Bieruń, dnia 09.04.2013 r.

ZP.271.11.8.2013

dotyczy: postępowania przetargowego – Budowa odcinka drogi gminnej - ul. Wiślanej w Bieruniu, uszkodzonej w wyniku powodzi w maju 2010 r. w ramach zadania inwestycyjnego pn. „Odbudowa odcinka drogi gminnej ul. Wiślanej – 503 m; w km 1+628-2+131”.

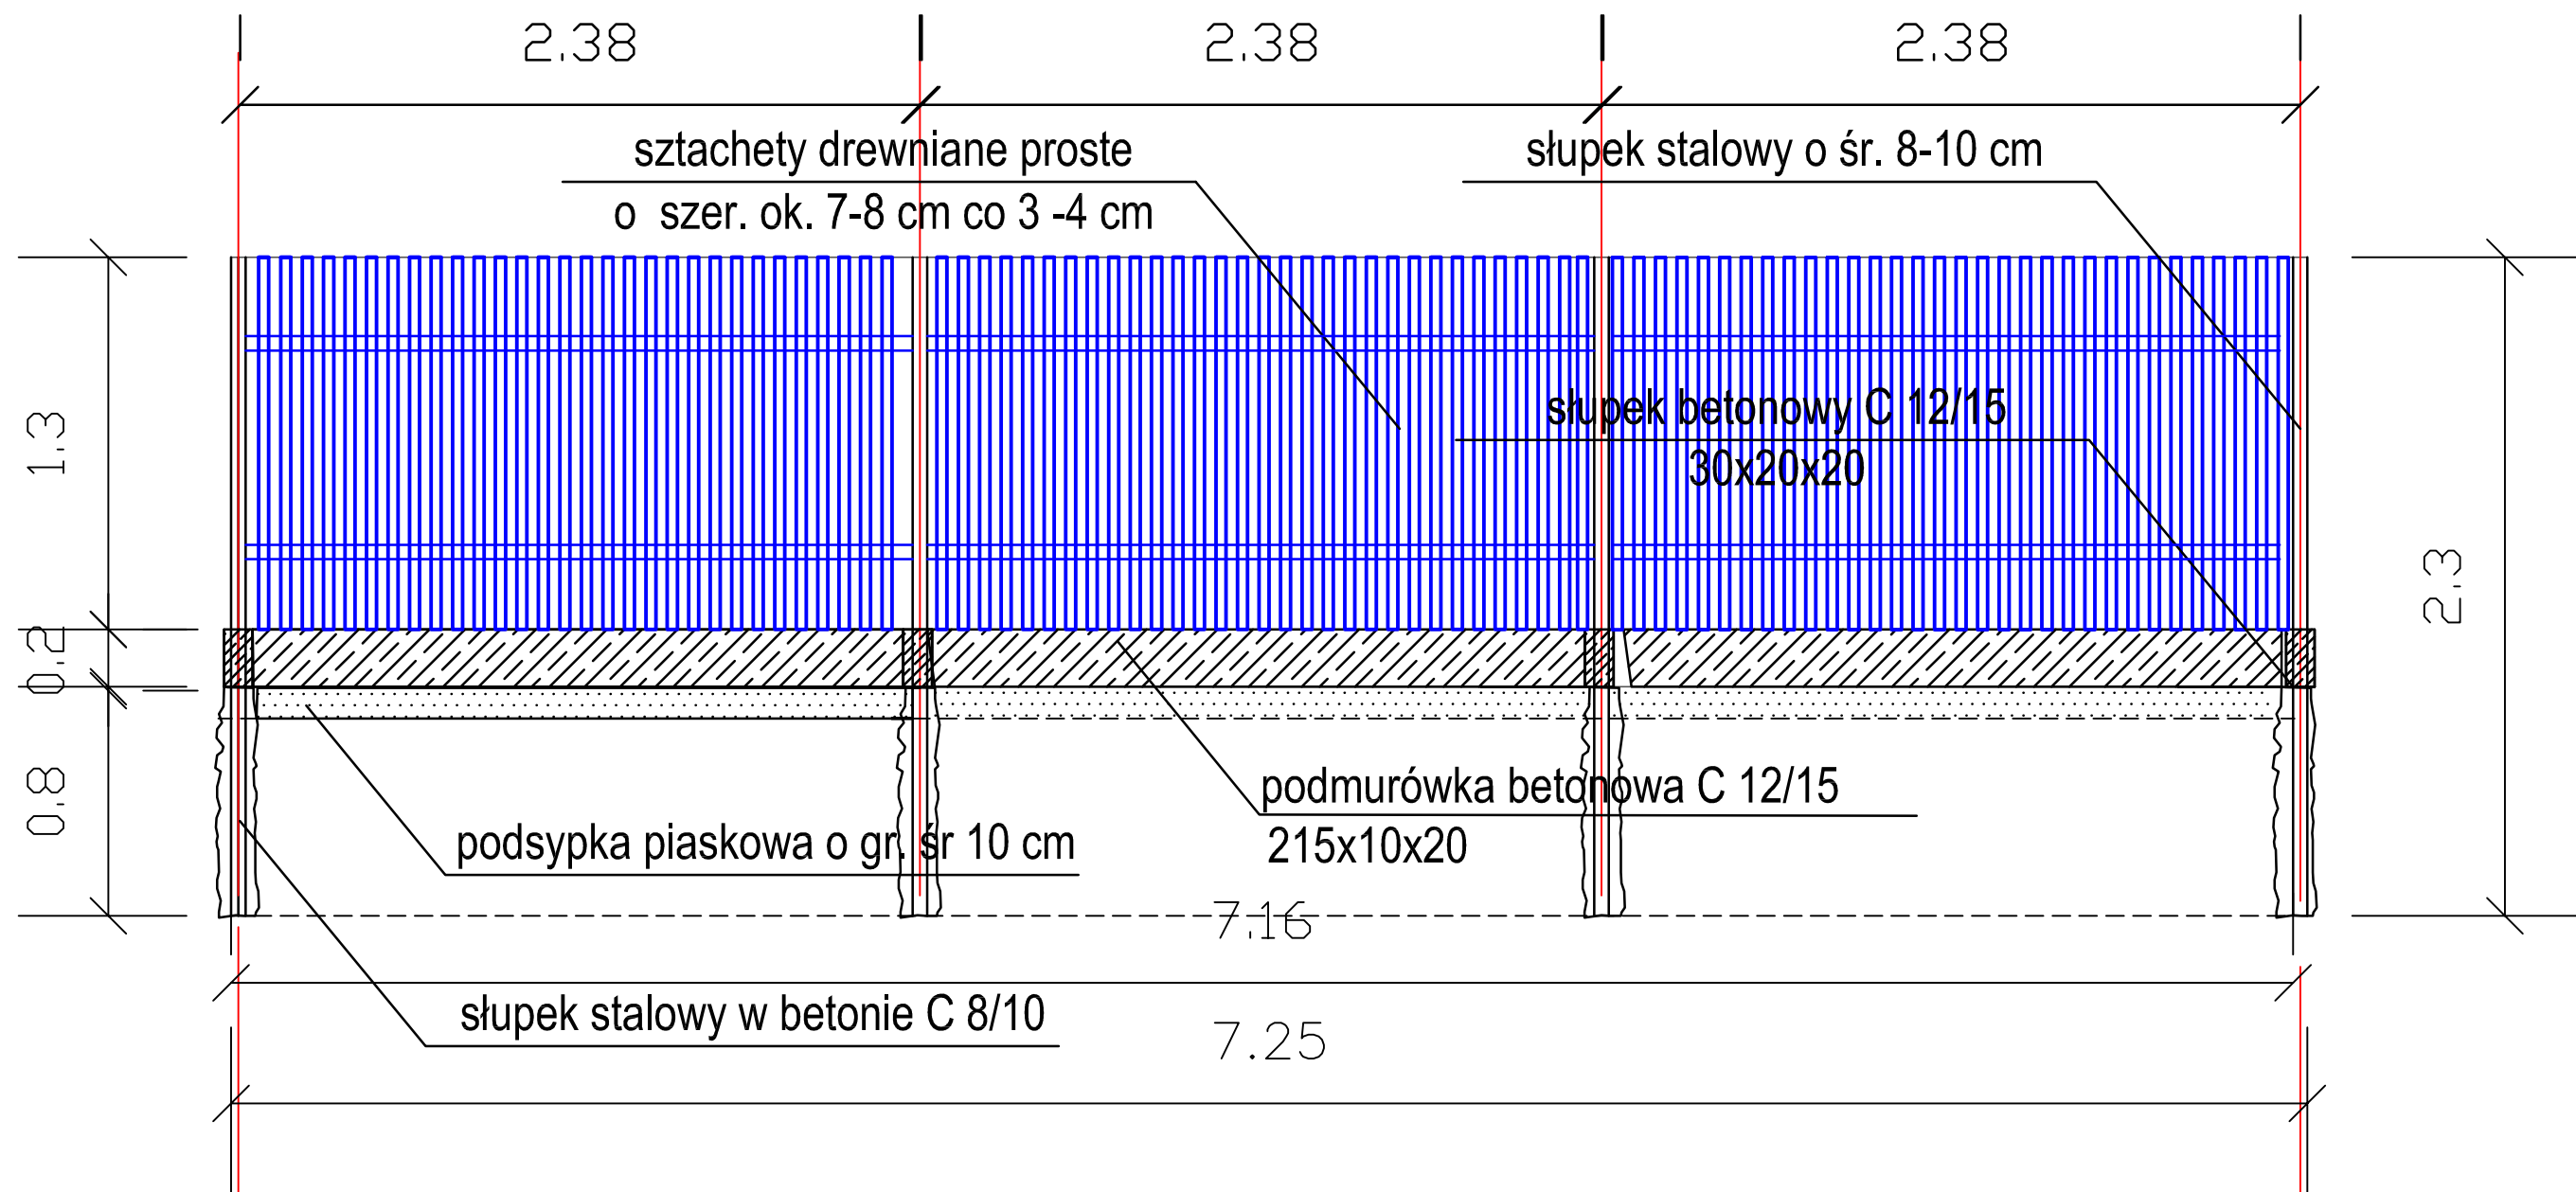
24. Prosimy o przekazanie rysunku dotyczącego wykonania ogrodzenia określonego w pozycji 5.10 kosztorysu.

W załączeniu zamieszczamy rysunek płotu (zał. nr 3).
